Oggetto: Comune di Firenze - sistema tramviario fiorentino – estensioni nei comuni di Firenze, Campi Bisenzio e Sesto Fiorentino.

Progetto di fattibilità tecnica ed economica della linea 4.2: tratta le piagge – Campi Bisenzio. Riattivazione dei termini della Conferenza dei Servizi -

Invio contributo. (n. ticket di riferimento 2020082013843819). Tit. 16_8_354

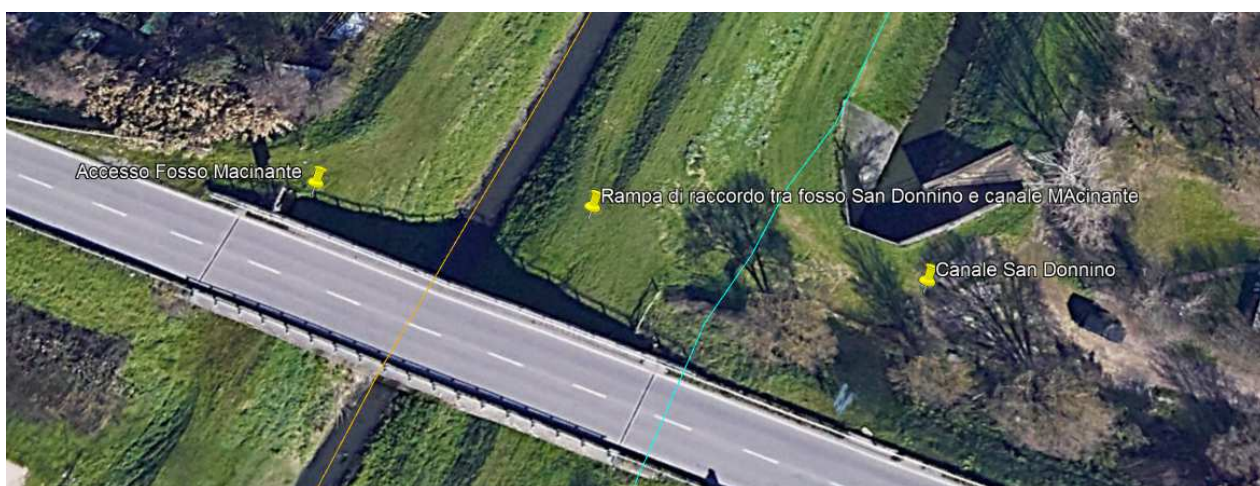
- 1- Canale Macinante: la Tav B382-4.2-SF-STR-PP003-B mostra un recepimento parziale di quanto segnalato dal Consorzio, considerata l'impossibilità di percorrere il tratto in questione la cementificazione deve essere estesa anche nella sezione d'alveo del canale. A tal proposito sarebbe opportuno che fosse lo stesso Comune di Firenze ad impartire le prescrizioni, quale proprietario del corso d'acqua, in maniera da agevolarne la manutenzione.

Data la particolarità della zona, due corsi d'acqua scorrono vicini ad altezze differenti, la realizzazione della linea tramviaria nonché la realizzazione del deposito nelle immediate vicinanze, abbiamo posto particolare attenzione all'analisi della Tav B382-4.2-SF-URB-PP003-C, per quanto riguarda la salvaguardia degli accessi.

Facendo un raffronto con lo stato attuale, anche se siamo coscienti che il progetto sarà oggetto di ulteriori approfondimenti, si rileva che il limite di intervento è indicato in adiacenza dell'inizio del tratto tombato del canale San Donnino, e non potendo valutare l'effettivo posizionamento della linea tramviaria e delle infrastrutture a corredo, risalta all'occhio il fatto che in questo punto non è garantito il transito e viene interrotta la continuità carrabile. Al fine di ovviare a questo possibile ostacolo sarebbe opportuno che fosse garantita la fascia di percorrenza di mt. 4,00 mt. dal ciglio del canale (magari un allungamento del tratto tombato, sentito il parere del Genio Civile) o in alternativa prevedere uno spazio di manovra per i mezzi consortili in maniera tale che possa essere consentita l'inversione di marcia, fermo restando che tale distanza minima dovrà essere garantita parallelamente al canale San Donnino. Nel caso l'ingombro progettuale interessasse la rampa di raccordo che garantisce l'accesso alla sommità arginale del canale Macinante essa dovrà essere ricostituita con le stesse caratteristiche di quella attualmente esistente.

Per quanto riguarda l'accesso dal lato del canale Macinante, poiché anche in questo caso non è garantita la salvaguardia dell'attuale accesso, sarebbe, anche in questo caso, opportuno creare uno spazio di manovra per l'inversione di marcia e ricostituita la rampa di raccordo per il raggiungimento della sommità arginale del canale.

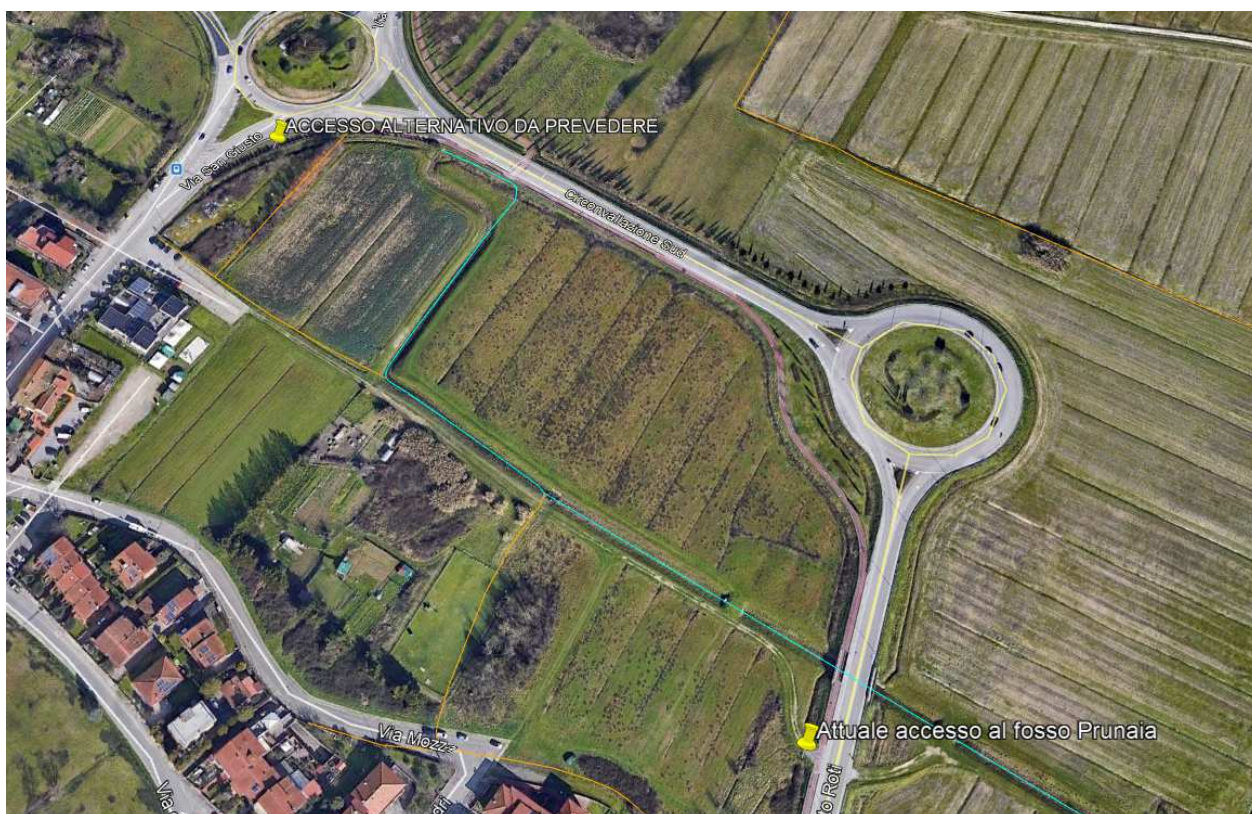
- 2- Ok.
- 3- Ok nella successiva fase progettuale tenere conto di quanto sopra riportato.
- 4- Collettore Acque Basse: Come nel punto 1 la Tav B382-4.2-SF-STR-PP004-B mostra un recepimento parziale di quanto segnalato dal Consorzio, considerata l'impossibilità di percorrere il tratto in questione la cementificazione deve essere estesa anche nella sezione d'alveo del canale. Inoltre sembrerebbe che la passerella, per la quale si erano chieste delucidazioni sia al di fuori dell'intervento.
- 5- Fosso di Prunaia anche per la Tav B382-4.2-SF-STR-PP006-B, vale quanto sopra.
Il tracciato interferisce con il canale i due punti distinti.

Si richiede pertanto il mantenimento dell'attuale accesso carrabile per la manutenzione o in alternativa prevedere, acquisendo i relativi permessi dai proprietari, un altro accesso fermo restando la possibilità di transito dei mezzi consortili sulla sede della tramvia che taglia la rotonda, il franco necessario della rete elettrica di alimentazione della tramvia, stabilendo fin d'ora che il Consorzio non risponderà di eventuali danni causati dal passaggio dei mezzi consortili, sia alla sede che alle infrastrutture del sistema tramviario.

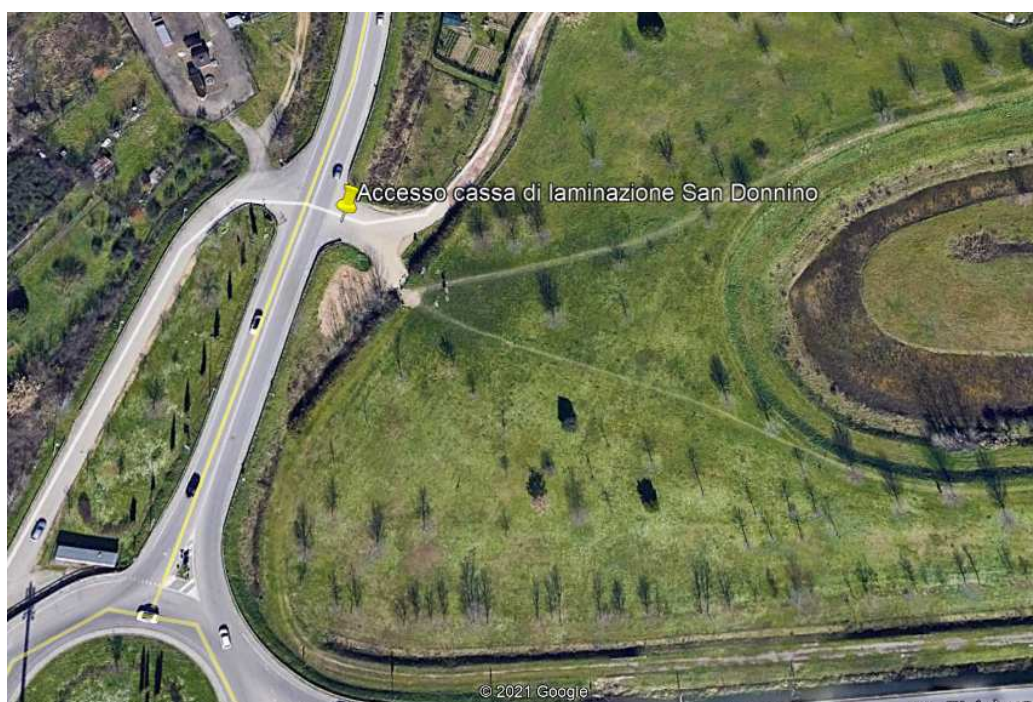
- 6- Fosso Reale e Colatori Tav. B382-4.2-SF-STR-PP006-C – anche in questo caso la cementificazione dovrà comprendere tutta la sezione dell'alveo. Benché nella relazione tecnica generale (Tav. B382-4.2-SF-GEN-RT001-C) e nella relazione idraulica (Tav. B382-SF-IDR-RT001-C) forse perché previsto un approfondimento nella fase successiva, l'intervento risulta descritto sommariamente, ma comunque contenente gli elementi essenziali.
